## 弊社製コンクリートミキサ車のリコール実施に関するお知らせ

本日、弊社が製造したコンクリートミキサ車(MR4530,MR4550 及び MR5020L)におきまして、下記の通り、リコールを実施する旨、国土交通省に届出しましたのでお知らせいたします。

【別紙】改善箇所説明図

コントロールケーブル配索位置

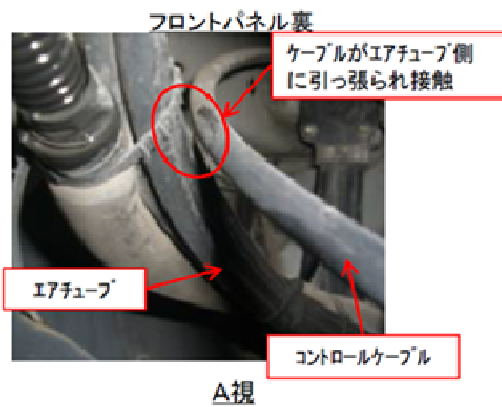
コンクリートミキサ車のドラムを操作するコントロールケーブルにおいて、配索が不適切なため、キャブチルト時に固定クリップが変形してコントロールケーブルがブレーキ用のエアチューブに接触することがあります。そのため、そのままの状態で使用を続けると、走行振動により車両のエアチューブが損傷し、最悪の場合、ブレーキが1系統失陥し制動停止距離が伸びるおそれがあります。

コントロールケーブルとエアチューブが接触しないよう配索を変更し、コントロールケーブルの固定クリップを対策品に交換する。エアチューブに保護材を巻きつける。なお、エアチューブに接触痕がある場合には、エアチューブを補修または新品に交換する。

改善実施済車には、運転者席側ドア開口部のドアロックストライカ付近に、No.4104のステッカーを貼付する。
